COMMISSION ROYALE DES MONUMENTS ET DES SITES
KONINKLIJKE COMMISSIE VOOR MONUMENTEN EN LANDSCHAPPEN

N/Réf. : BXL20989_723_PU **BRUXELLES. Square de Meeûs, 29**
Gest. : TS/XX (= partiellement en zone de protection de la Maison de maître Néoclassique
V/Réf. : M1115/2023 **situé au n.28)**
Corr: Aziz Ghazel **PERMIS D'URBANISME: changer l'affectation d'une partie du rez-de-**
NOVA : 04/AFD/1925867 **chaussée en commerce; dédensifier l'intérieur d'îlot au niveau du rez-de-**
 chaussée; apporter des modifications structurelles intérieures et extérieurs;
 démolir et reconstruire le 8ème étage ainsi que les façades arrières; construire
 une extension du premier au 8ème étage en façade arrière et modifier les
 châssis en façade avant
 Demande de la Commune du : 15/03/2024

Avis de la CRMS

Schéma des interventions projetées, vues depuis l'intérieur d'îlot (document extrait du dossier de demande).

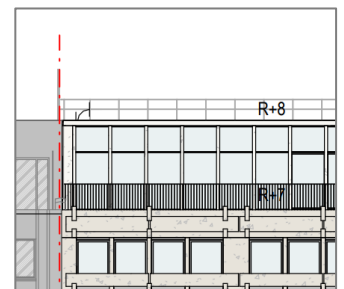
L'extension du huitième niveau vers les deux immeubles mitoyens n'aura pas d'impact sur la maison néoclassique classée. En revanche, l'Assemblée juge l'implantation de la rambarde par-dessus la corniche fortement visible et demande de la revoir pour plus de discrétion. Elle ne souscrit également pas à l'ajout de l'auvent asymétrique par-dessus la terrasse du 8^e niveau, qui crée une dissonance par rapport au rythme régulier de la façade et qui sera visible depuis la rue et depuis le square de Meeûs.
